OGGETTO: [ID: 8161] - Procedura di Valutazione di Impatto Ambientale ai sensi dell'art. 23 del D.Lgs.152/2006 relativa al progetto di un impianto di produzione di energia elettrica da fonte eolica denominato "Parco Eolico Petra Bianca" della potenza complessiva di 84 MW, sito nei Comuni di Luras, Tempio Pausania, Calangianus e Aggius, in provincia del Nord-Est Sardegna, costituito da 14 aerogeneratori e dalle relative opere civili ed elettriche - **Vs. parere tecnico istruttorio prot. n. MIC|MIC_SS-PNRR|17/05/2023|0007992-P.**

Rif. proponente VGE 04 S.r.l. – Società appartenente al gruppo A2A S.p.A.

Osservazioni della proponente ai sensi dell'art. 10, Legge n. 241/1990.

Figura 204 – Ubicazione presenze archeologiche note nell'area dell'interno

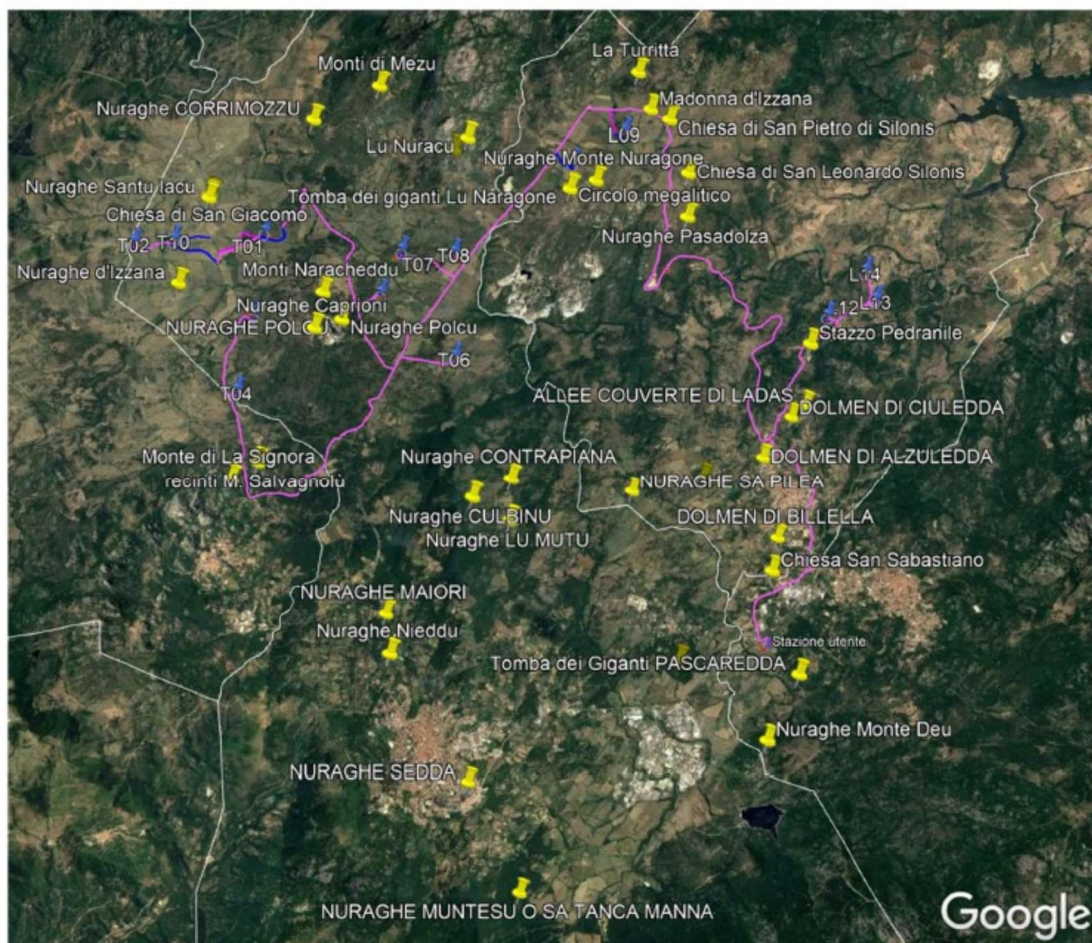
- 3) La Soprintendenza ABAP rileva, per quanto riguarda il patrimonio archeologico asseritamente interessato, che dalla documentazione prodotta dalla proponente si evincerebbe la presenza, in prossimità dell'area di progetto, di numerosissimi beni archeologici che sarebbero stati censiti tuttavia solo per la fascia di 1 km dall'area interessata dalla realizzazione dell'impianto (**pag. 7 del Parere, lett. e**));

Come riportato nell'elaborato di progetto definitivo denominato "Verifica preventiva di interesse archeologico" codice elaborato C20042S05-VA-RT-05-01, a corredo dello Studio di Impatto Ambientale, l'area non è ancora stata oggetto di ricerche archeologiche approfondite.

È possibile approfondire nell'elaborato di progetto definitivo "Verifica preventiva di interesse archeologico" che, per ognuno dei quattordici aerogeneratori in progetto sono state elaborate delle schede di ricognizione esplicative delle caratteristiche topografiche, geomorfologiche e archeologiche dell'area, di cui di seguito si riporta l'estratto dell'ubicazione.

Il censimento dei Beni è stato effettuato per un'area di Raggio pari a 50 volte l'altezza massima dell'aerogeneratore. Infatti, a tal proposito, per ogni scheda legata agli aerogeneratori è riportata la distanza dei siti più prossimi alle turbine considerando distanze maggiori di 1 km. Mentre per tutti i restanti si rimanda all'elaborato progettuale specialistico "Relazione paesaggistica" a corredo dello Studio di Impatto Ambientale.

Il raggio di colore arancione che si visualizza nelle immagini riportate nello Studio di Impatto Ambientale da pag. 345 a 356 paragrafo 5.2.9.4 *Elementi Archeologici*, è stato riportato semplicemente come indicatore di misura.

Figure - Chiesa di San Giacomo - Tempio Pausania

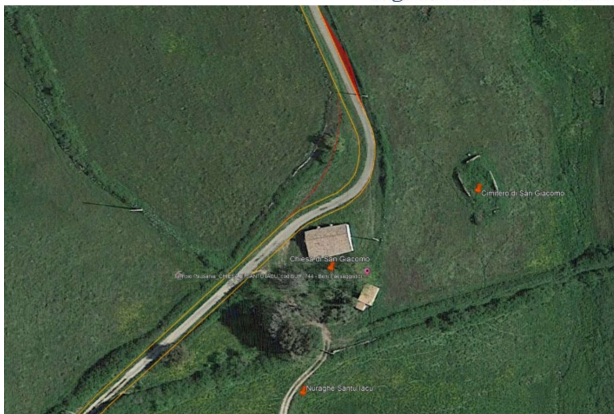
- 4) La medesima Soprintendenza ABAP rileva, per quanto riguarda il patrimonio paesaggistico asseritamente interessato, che "gli interventi previsti non interessano direttamente aree o beni tutelati ai sensi della Parte II del D. Lgs. 42/2004, tuttavia numerosi monumenti architettonici sono situati in prossimità delle turbine o delle opere correlate alla realizzazione dell'impianto o in rapporto visuale con esse, incluse nell'area di attenzione generata dal raggio di 10 Km calcolato sulla base dell'altezza degli aerogeneratori" (**pag. 9 del Parere, lett. e**); vengono menzionate in proposito alcune chiese rupestri, senza con ciò specificare la natura degli impatti

prodotti dal progetto su tali beni, fatto salvo quanto rilevato con riferimento alla Chiesa di San Giacomo Maggiore;

La chiesa di San Giacomo Maggiore, si trova in territorio di Tempio Pausania e appartiene alla comunità di Aggius Santu Iacu e nelle immediate vicinanze scorgono i ruderi del vecchio cimitero, del quale sono ancora in opera gli elevati delle murature.

Come mostrano le immagini seguenti, gli interventi di adeguamento alla viabilità esistente, interessano solo ed esclusivamente il lato opposto alle aree ove insiste la Chiesetta.

In ogni caso una volta conclusi i lavori, verrà ristabilito tutto allo stato ante-operam.

Figura 85 – Analisi di intervisibilità - Inquadramento Punti di scatto delle Fotosimulazioni

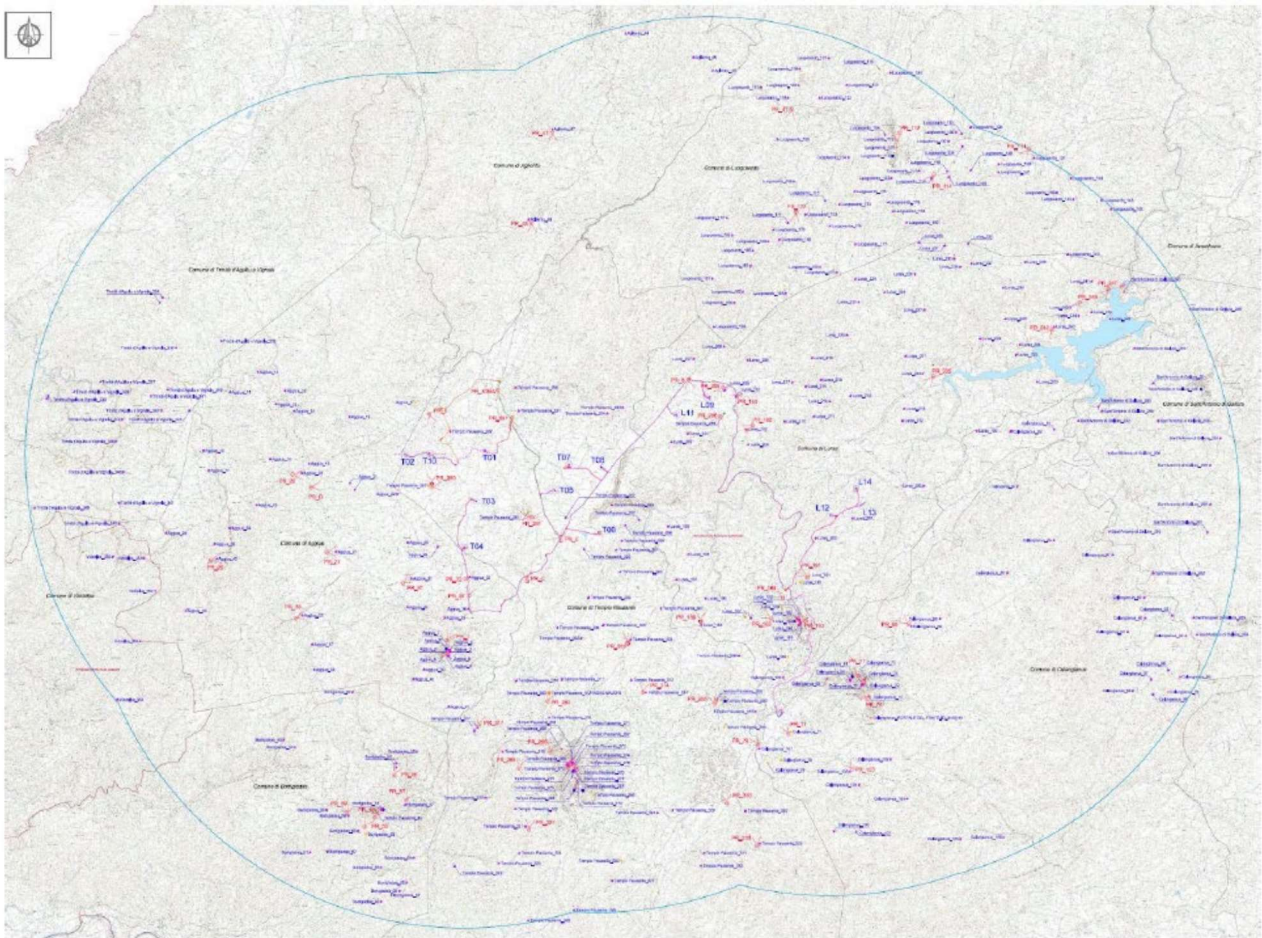
- 5) La medesima Soprintendenza ABAP rileva come la Relazione paesaggistica prodotta non sia conforme al D.P.C.M. del 12/12/2005 e sarebbe incompleta, non contenendo *"le necessarie analisi e indicazioni in merito ai caratteri del paesaggio dell'area interessata dalle opere e dagli Impatti Potenziali né al regime vincolistico delle aree interessate dalle varie opere"* e non riportando *"l'analisi della conformità ad eventuali dispositivi di tutela né degli impatti delle opere in progetto sui beni paesaggistici"* (**pag. 9 del Parere, lett. e**);

- d. la documentazione non consentirebbe di verificare la visibilità degli aerogeneratori da punti di visuale pubblica, dai numerosi punti di belvedere e dalle aree panoramiche tutelate (deve essere prodotta documentazione fotografica e rappresentazioni in fotomontaggio della situazione ante operam e post operam così come si presenterebbe dai principali beni culturali e paesaggistici, ivi incluso un rilievo fotografico panoramico che mostri a 360° il territorio intorno al sito di impianto di ciascun aerogeneratore);

Infatti, a tal proposito, la Relazione Paesaggistica è corredata da elaborati grafici che rappresentano graficamente anche l'analisi vincolistica di tutta l'Area di Impatto Potenziale (AIP pari a 50 volte

l'altezza massima dell'aerogeneratore). Dai siti ritenuti "sensibili", anche attraverso una verifica incrociata con le ZVI, sono state eseguite le fotosimulazioni per rappresentare al meglio come l'impianto si inserisce nel contesto paesaggistico interessato dall'iniziativa. Per approfondimenti sull'elaborato sotto si veda l'elaborato codice: C20042S05-VA-EA-05.1-01 "Analisi di intervisibilità - Inquadramento Punti di Scatto delle Fotosimulazioni";

Figura 122 - Tav.10 Localizzazione aree non idonee FER – All.7 Deliberazione n.59/90 del 27.11.2020

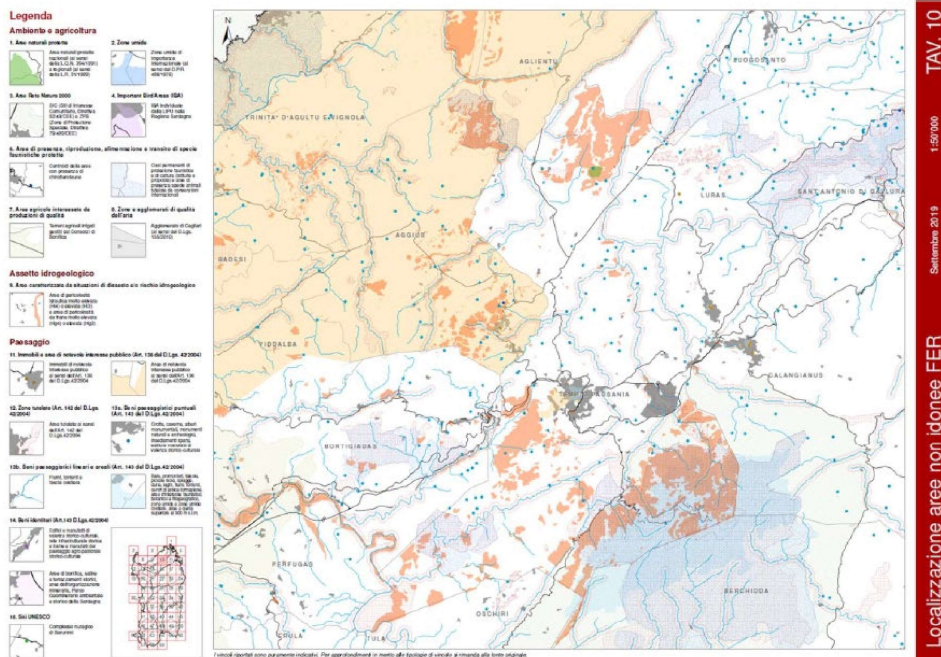
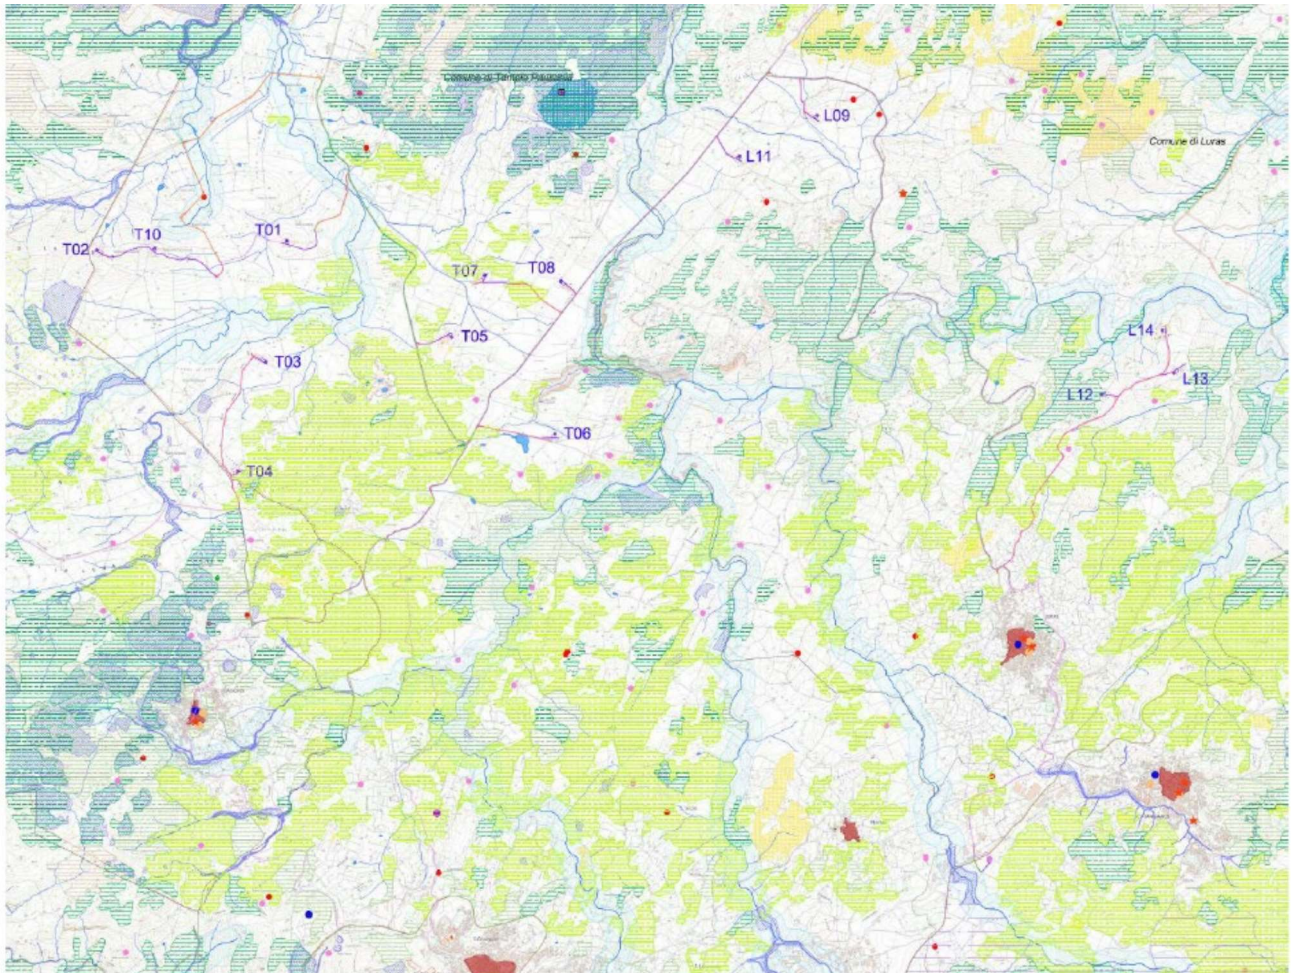
- a. non sarebbe stato considerato che le aree boscate individuate in prossimità dell'area di progetto rientrerebbero tra quelle non idonee secondo la D.G.R. n. 59/90 del 2020;

p.to a) L'esame delle aree boscate non idonee secondo la D.G.R. n. 59/90 del 2020 è stato trattato all'interno della Relazione paesaggistica al par. "9.3 AREE E SITI NON IDONEE AI SENSI DELL'ALLEGATO C) ALLA DELIB.G.R. N.59/90 DEL 27.11.2020", nei relativi allegati e all'interno dello Studio di Impatto Ambientale al par. "3.5.20 Compatibilità con la D.G.R. N. 59/90 del 27.11.2020"; dalla verifica si evince che le uniche aree tutelate ai sensi dell'art. 142, comma 1 lettera g) interessano il posizionamento del cavidotto interrato lungo viabilità interna o strade esistenti.

L'Allegato c) è costituito da n.59 elaborati grafici con l'individuazione delle Aree non idonee. Relativamente all'area di impianto si riporta l'elaborato **Tav.10 Localizzazione aree non idonee FER**, che riporta l'individuazione l'area interessata rispetto alle aree presenti in prossimità della stessa.

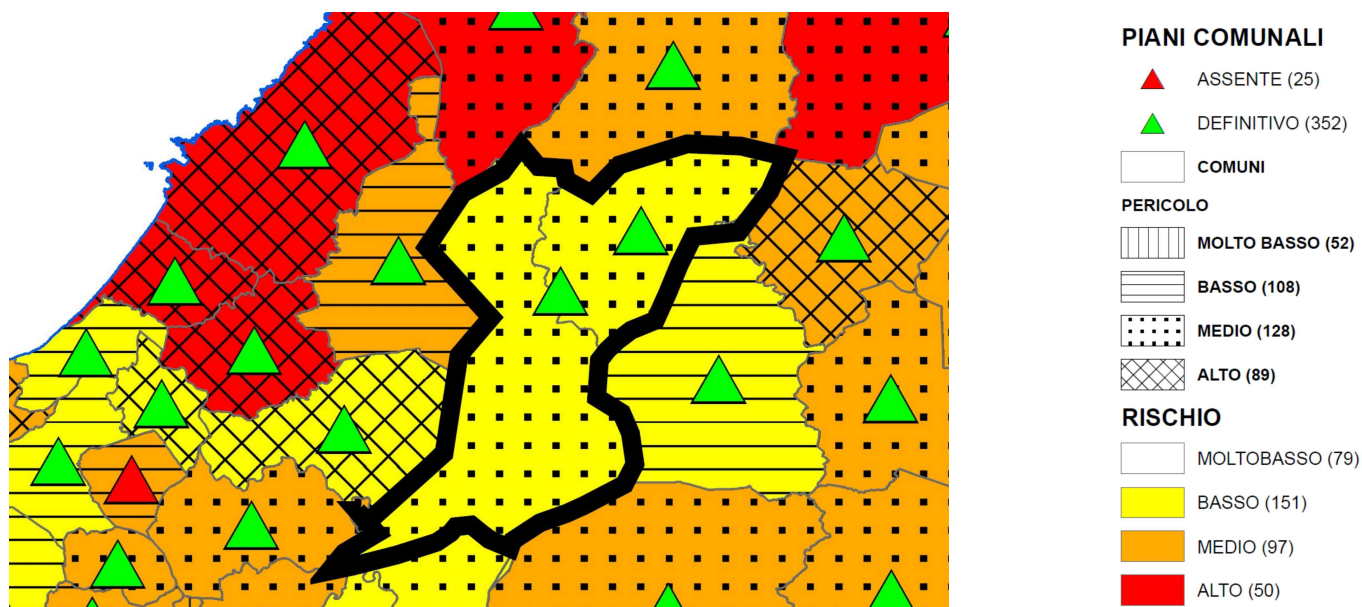
- 8) Secondo la Soprintendenza PNRR, il proponente non avrebbe approfondito se la realizzazione del Progetto possa pregiudicare la lotta antincendio con mezzi aerei (**pag. 16 del Parere**).

Le aree in cui sorgono gli aerogeneratori in questione sono prevalentemente aree agricole coltivate a campo aperto, che in genere non sono oggetto di incendi nei quali si debba intervenire con mezzi

aerei. Questi ultimi mezzi per la lotta antincendio vengono prevalentemente utilizzati per le aree boscate, con fitta vegetazione e inaccessibili per questioni di sicurezza da terra.
